「海龍二號離岸風力發電計畫
環境影響差異分析報告
(第一次變更)」

專案小組初審會議
第一次書面意見回覆說明對照表

中華民國 109 年 4 月

圖 1.1.1-2 本次變更 11MW 及 15MW 風機佈設示意圖

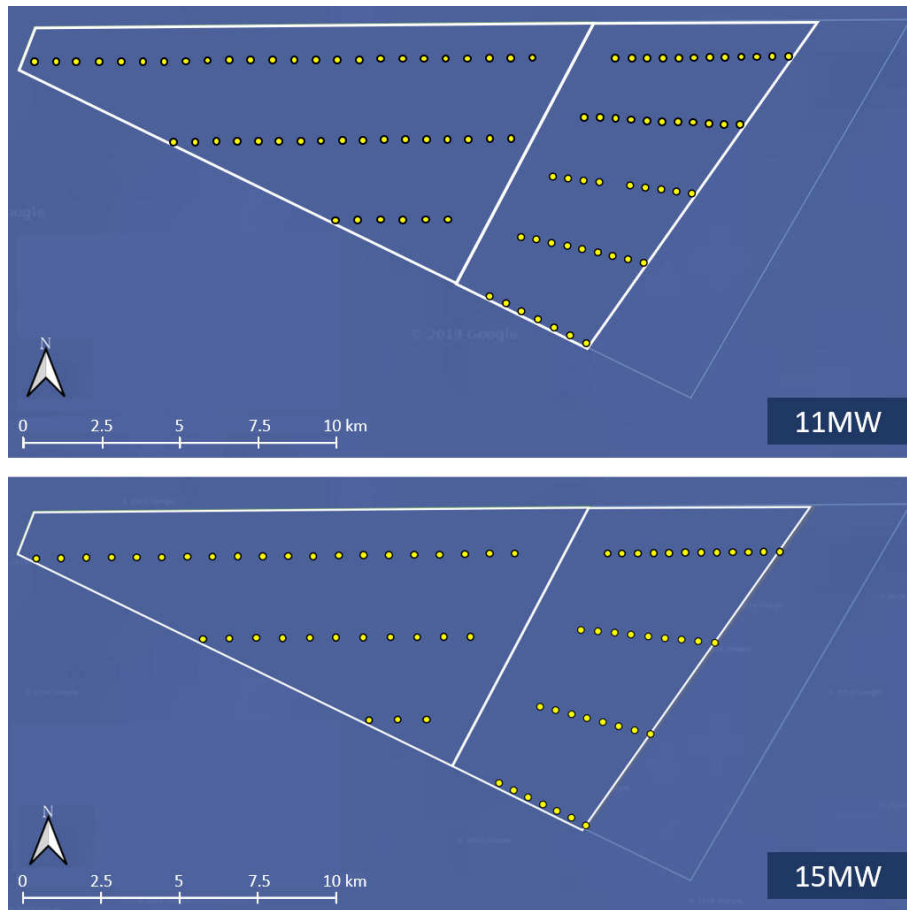
審查意見	答覆說明	修訂處	
		章節	頁次
壹、環評委員意見			
1.1、朱委員信			
<p>一、請明確表明新增之11~15MW風機之安置位置，並於P.4-5畫出比例尺及實際間距，應至少比照原規劃，平行盛行風間距至少為葉片直徑7倍，非平行盛行風間距至少為葉片直徑5倍。</p>	<p>敬謝委員指教。本次變更係因應國際間風機大型化趨勢，擬規劃新增11MW~15MW大型化風機方案，並未涉及6MW~9.5MW原風機方案之單機容量、機組間距等規模條件變更，另考量未來技術提升，原環說書已說明未來風機佈置將可能採用單機容量更大之機組、並有不同風機間距調整之可能性。以下茲就變更理由、減輕環境影響之考量、技術實施必要之考量分別說明如下。</p> <p>(一)變更理由 因應全球風機已朝向大型化發展(圖1.1.1-1)，評估以6MW~9.5MW原風機方案之佈置條件，尚無法適用至大型化風機方案，故本次變更以規劃新增11MW~15MW大型化風機方案，另行設定該方案之適用規模條件。海龍二號風場依據「彰化外海岸風電潛力場址海域預定航道」退縮風場，由100.5km²減少為59.2km²，面積減少40%(圖1.1.1-2)，故擬採更大型化風機，以符合政府核准分配容量。</p> <p>(二)減輕環境影響之考量 爰本計畫除因應風機大型化趨勢外，仍以可減輕環境影響為考量，若以原風機方案與大型化風機方案進行比對，已預估可減少風機設置數量(詳如表1.1.1-1及表1.1.1-2)，且預期機組陣列量將減少，退縮空間亦將增加；另也可減少水下基礎、施作基樁數量，是採用大型化風機之方案，評估將可降低整體環境影響之衝擊，如減少水下噪音、海床懸浮固體擾動、底棲生態等海域環境之影響，並增加空域環境之鳥類飛行空間。</p> <p>(三)技術實施必要之考量 若就技術實施必要進行考量，經近年實際調查結果，本場址風況屬集中且穩定之盛行風向，主要風向為30度，其需與非盛行風向方位綜合考量，以制定出合理可行的佈置間距條件，並透過場址內減少機組陣列排數，以使氣流降至最低，減少風機設備影響，確保專案達到減輕環境影響之目</p>	<p>4.1 4.2 6.1.4</p>	<p>4-1~4-4 4-8 6-28~6-30</p>

審查意見	答覆說明	修訂處	
		章節	頁次
	<p>標。</p> <p>本計畫原提送環差報告因應新增11~15MW規劃，新增之風機間距依風力機組型式及風況評估結果進行佈置，並以符合政策環評大於500公尺規定。本次審查因應委員書面意見，考量海域地質條件、水深及沙波移動特性後，風機間距調整為不小於660公尺，以降低氣流強度、及減低對於風機設備之影響，並達到降低環境衝擊之目標，佈置示意如圖1.1.1-2所示。惟未來仍以符合風機供應商就行業標準、設計標準評估配置為準。</p>

圖 1.1.3-1 船舶海上作業施工期間 TSP 最大日平均值增量模擬圖

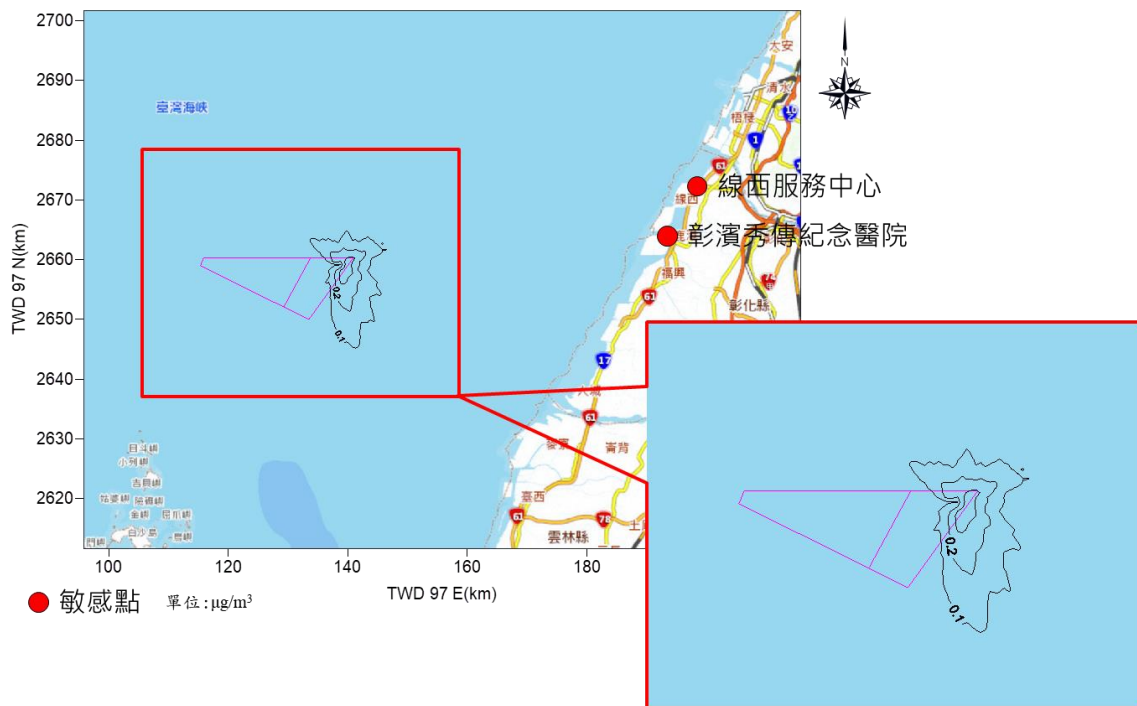
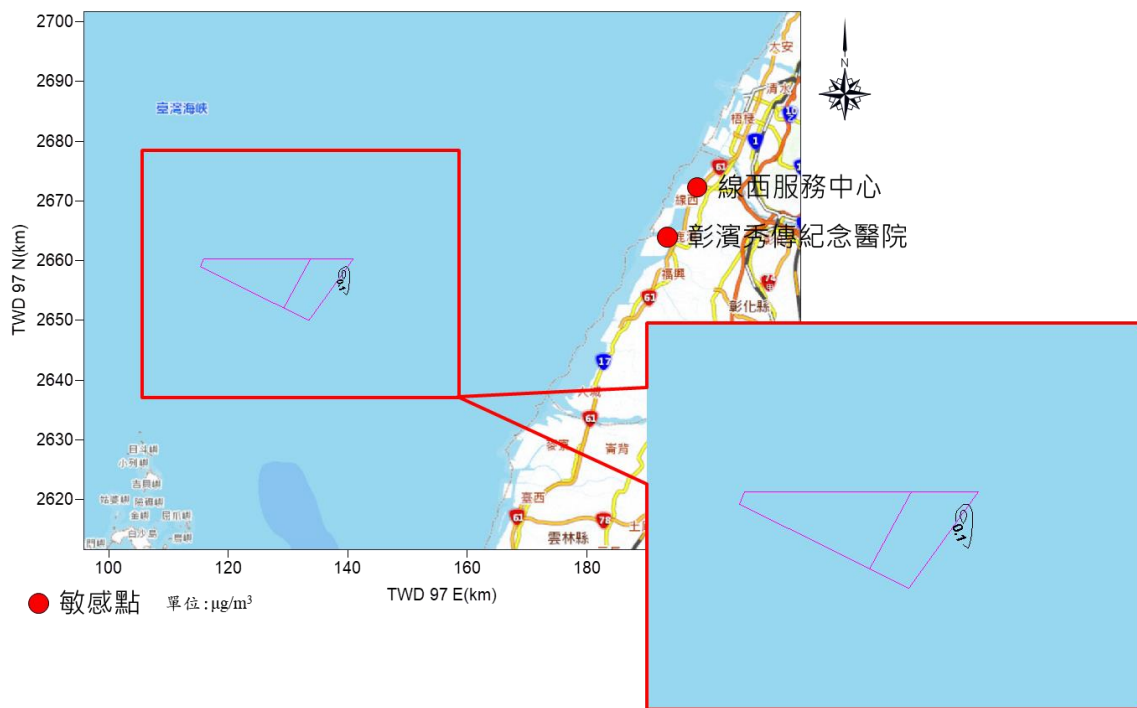
審查意見	答覆說明	修訂處	
		章節	頁次
<p>三、依表6.1.1-1之排放係數，若船用油之比重為0.9，則以表6.1.1-2 TSP為例，若耗油量為8mT/day，則單船排放係數(g/s)應為</p> $1.78\text{kg/kL} \times 8\text{mT/day} \div 0.9\text{mT/kL} \div 86,400\text{s/day} \times 1,000\text{g/kg} = 0.1831\text{g/s}$ <p>是表6.1.1-2中數據的3倍多，請重新確認表6.1.1-2。若有點錯，請重新計算表6.1.1-5之模擬結果。</p>	<p>遵照辦理。本計畫納入重油比重0.9，並重新確認海上作業船隻之空氣污染物排放強度及排放係數，詳表1.1.3-2。本計畫更新空氣污染物排放係數後，重新評估海域工程對環境空氣品質影響，模擬結果如表1.1.3-3、圖1.1.3-1、圖1.1.3-2。由於本計畫風場離岸最近距離約45~55公里，因此施工階段船隻空污排放源距離岸上敏感受體(彰濱秀傳紀念醫院和線西服務中心)相對遙遠，模擬結果除PM_{2.5}背景值已超過空氣品質標準外，各項空氣污染物擴散至敏感受體濃度與背景濃度加成後均符合空氣品質標準，空氣污染物增量極為輕微，此外，本計畫已擬定原環說空氣品質環境保護對策，以降低本計畫開發對於空氣品質環境衝擊。說明如下：</p> <p>(一) 空氣污染物排放係數</p> <p>本計畫採用ISCST3點源模式模擬分析海上作業船隻對空氣品質影響，排放係數則依據TEDS 9.0版之「船舶燃燒—商船重油」係數(如表1.1.3-1)，以各類船隻之耗油量及船隻尺寸，換算各類船隻對各項空氣污染物之排放強度及排放係數，如表1.1.3-2所示。</p> <p>海上工程包含海上變電站工程、海域纜線工程、風機間纜線工程、風機基礎施工、風機上部組件安裝工程、安裝完成後機電測試工程，各項工程所需使用之船隻類別、數量等均不相同，本次變更假設所有工程項目於同一時間，於風場內離岸最近一側同時施做，單日海上作業船隻最大操作數量及最大耗油量詳表1.1.3-3。</p> <p>(二) 空氣品質模擬結果</p> <p>以ISCST3模式保守模擬在同一時間內之最多作業船隻數量情況，其各空氣污染物擴散模擬結果如表1.1.3-4、圖1.1.3-1、圖1.1.3-2所示，最大著地濃度落於場址周邊區域。</p> <p>TSP經遠距離擴散至敏感受體彰濱秀傳紀念醫院最大日平均值增量0.01微克/立方公尺，最大年平均增量為0.00(0.0007)微克/立方公尺；經遠距離擴散至敏感受體線西服務中心最大日平均值增量為0.01微克/立方公尺，最大年平均增量為0.00(0.0007)</p>	6.1.1 7.1	6-3~6-9 7-9

審 查 意 見	答 覆 說 明	修 訂 處	
		章 節	頁 次
	<p>微克/立方公尺，與背景濃度加成後均符合空氣品質標準。</p> <p>PM₁₀經遠距離擴散至敏感受體彰濱秀傳紀念醫院最大日平均值增量0.01微克/立方公尺，最大年平均增量為0.00(0.0007)微克/立方公尺；經遠距離擴散至敏感受體線西服務中心最大日平均值增量為0.01微克/立方公尺，最大年平均增量為0.00(0.0007)微克/立方公尺，與背景濃度加成後均符合空氣品質標準。</p> <p>PM_{2.5}經遠距離擴散至敏感受體彰濱秀傳紀念醫院最大日平均值增量為0.01微克/立方公尺，最大年平均增量為0.00(0.0006)微克/立方公尺；經遠距離擴散至敏感受體線西服務中心最大日平均值增量為0.01微克/立方公尺，最大年平均增量為0.00(0.0006)微克/立方公尺。本案線西服務中心PM_{2.5}背景值為58微克/立方公尺，已超過空氣品質標準，評估之敏感受體與背景濃度加成後高於空氣品質標準。</p> <p>SO₂經遠距離擴散至敏感受體彰濱秀傳紀念醫院最大小時平均值增量為1.19ppb，日平均最大值增量為0.08ppb，年平均增量為0.01ppb；經遠距離擴散至敏感受體線西服務中心最大小時平均值增量為1.46ppb，日平均最大值增量為0.08ppb，年平均增量為0.01ppb，與背景濃度加成後均符合空氣品質標準。</p> <p>NO₂經遠距離擴散至敏感受體彰濱秀傳紀念醫院最大小時平均值增量為0.10ppb，年平均最大增量為0.00(0.0006)ppb；經遠距離擴散至敏感受體線西服務中心最大小時平均值增量為0.11ppb，年平均最大增量為0.00(0.0006)ppb，與背景濃度加成後均符合空氣品質標準。</p> <p>(三)環境保護對策</p> <ol style="list-style-type: none"> 1. 工作船舶使用當時工作港口可取得之最低含硫量油品。 2. 工作船隻廢氣排放管加裝濾煙器或活性碳過濾或其他施工時已商業化之最佳可行控制技術。

圖 1.1.5-1 變更後營運期間風力機組全頻噪音影響模擬圖

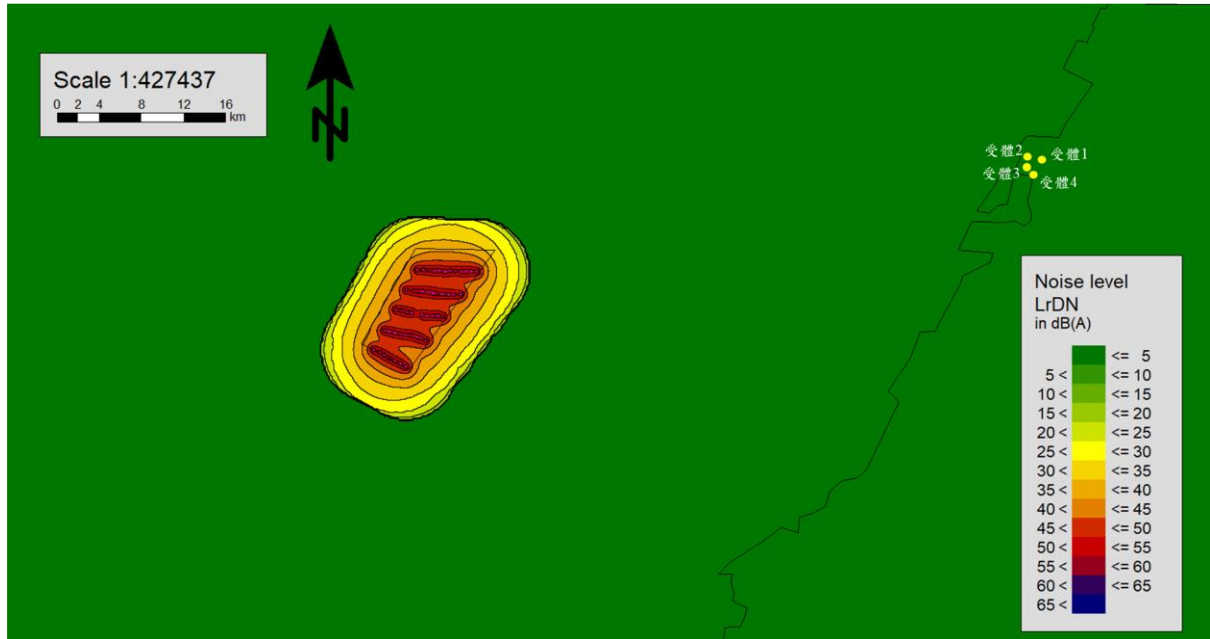
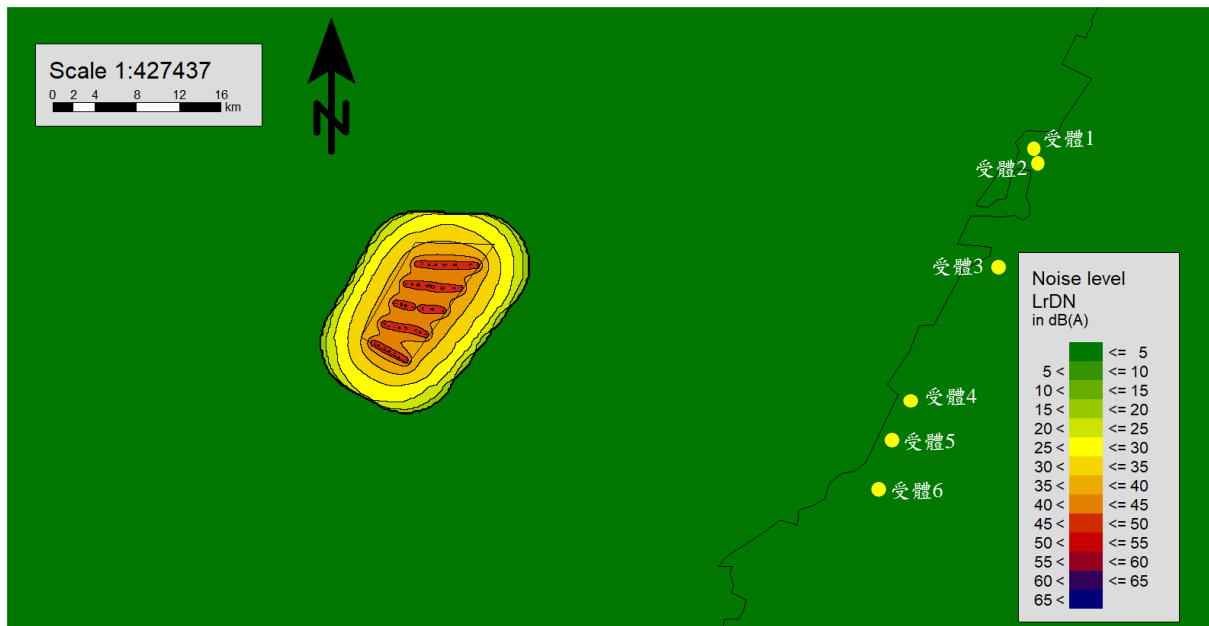
審查意見	答覆說明	修訂處	
		章節	頁次
五、P.6-11，為何噪音增量評估不採用最高可能運轉風速？	<p>敬謝委員指教。風機出廠皆依照國際電工委員會 (International Electrotechnical Commission, IEC)發布有關風機之規範進行，其中風機噪音量測規範(IEC 61400-11)以風速8m/s作為為量測基準，因此風機廠商係根據此規範，執行風速8m/s時之全頻及低頻噪音頻譜值，也是目前本計畫能取得之噪音頻譜資料，並據以執行風機運轉噪音模擬，請委員諒察。評估結果顯示，由於海龍二號離岸最近距離約45~55公里，全頻噪音及低頻噪音經衰減至距離風機最近敏感受體噪音增量均為0.0dB(A)，顯示營運階段所產生全頻噪音及低頻噪音，對附近敏感受體屬於無影響或可忽略影響。</p> <p>(一) 全頻噪音(25 Hz至20 kHz) 本次變更模擬結果如表1.1.5-1及圖1.1.5-1所示。經模式模擬得知，全部風機同時運轉產生之全頻噪音經衰減至距離風機最近受體，受體噪音量為0.0dB(A)，顯示本次變更風機營運階段所產生全頻噪音，對附近敏感受體屬於無影響或可忽略影響。</p> <p>(二) 低頻噪音(25 Hz至200 Hz) 本次變更模擬結果如表1.1.5-2及圖1.1.5-2所示。經模式模擬得知，全部風機同時運轉產生之低頻噪音經衰減至距離風機最近受體，受體噪音量為0.0dB(A)，各時段噪音增量皆為0.0dB(A)，均小於環保署公告風力發電機組20Hz至200Hz噪音管制區低頻噪音日、晚、夜間標準值，顯示本次變更對附近敏感受體屬於無影響或可忽略影響。</p>	6.1.2	6-13~6-16
